Avis délibéré de la mission régionale d'autorité environnementale sur la création d'un ascenseur valléen entre Le Fayet et le Centre-bourg et la mise en compatibilité du plan local d'urbanisme (PLU) de Saint-Gervais-les-Bains (74)

Avis n° 2022-ARA-AP-1301

Avis délibéré le 12 avril 2022

Figure 4 : Site inscrit, monuments historiques et abords - Source- Datara AURA

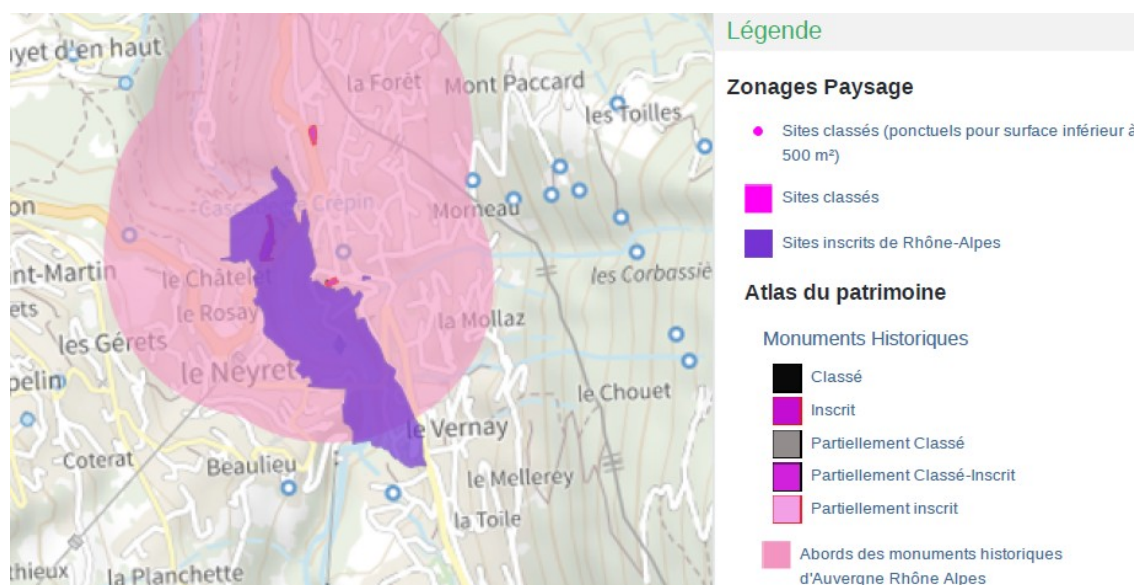
Le site inscrit du « [Bonnant et les deux ponts du diable](#) »²³ est mentionné comme situé à proximité²⁴. Il se situe toutefois dans l'emprise du projet, notamment au niveau de la future gare amont (figure 4).

Figure 5 : Cartographie sonore du bruit par le projet réalisé à 4 m du sol - Source : étude d'impact

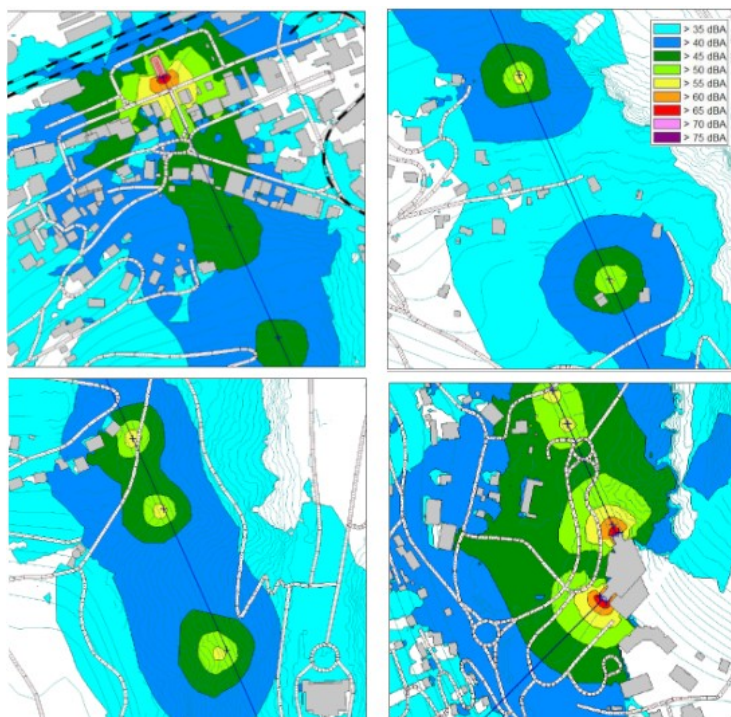
est respectivement de 47,5, 60 et 59,5 dBA. Cette simulation réalisée à seulement 4 m au-dessus du sol (figure 5) et à 2 mètres en avant des façades ne permet pas de renseigner le niveau sonore à 9, 12 ou 15 m de hauteur au niveau des lieux d'habitation. Il apparaît nécessaire de modéliser l'impact acoustique au niveau R+4.
